**Соглашение 1958 года – Рассмотрение проектов поправок
к действующим правилам, представленных GRE**

Предложение по дополнению 21 к поправкам серии 02 к Правилам № 7 (подфарники, задние габаритные огни, стоп-сигналы и контурные огни)

Представлено Рабочей группой по вопросам освещения и световой сигнализации*

1. Подфарник

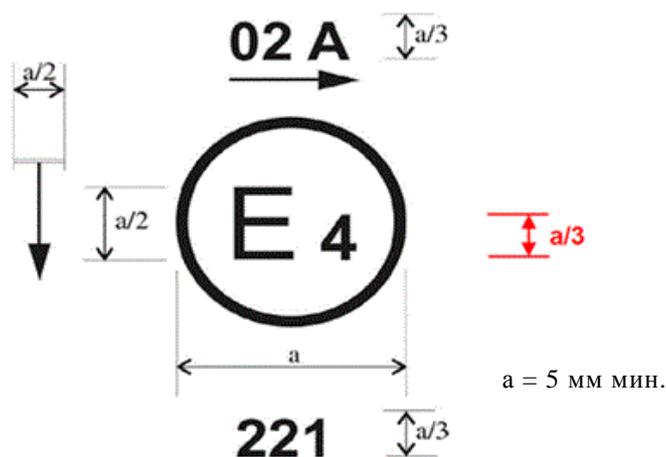
Приложение 3, пункт 1 изменить следующим образом:

Устройство, на которое нанесен вышеприведенный знак официального утверждения, является подфарником, официально утвержденным в Нидерландах (E4) под номером официального утверждения 221 на основании Правил № 7.

Число, приведенное рядом с обозначением "А", указывает, что официальное утверждение было предоставлено в соответствии с требованиями Правил № 7, включающих поправки серии 02. Горизонтальная стрелка указывает сторону, на которой требующиеся фотометрические характеристики обеспечены в пределах угла 80°Н. Вертикальная стрелка, исходящая из горизонтальной черты и обращенная вниз, указывает допустимую высоту установки, составляющую не более 750 мм от поверхности земли, для данного устройства."
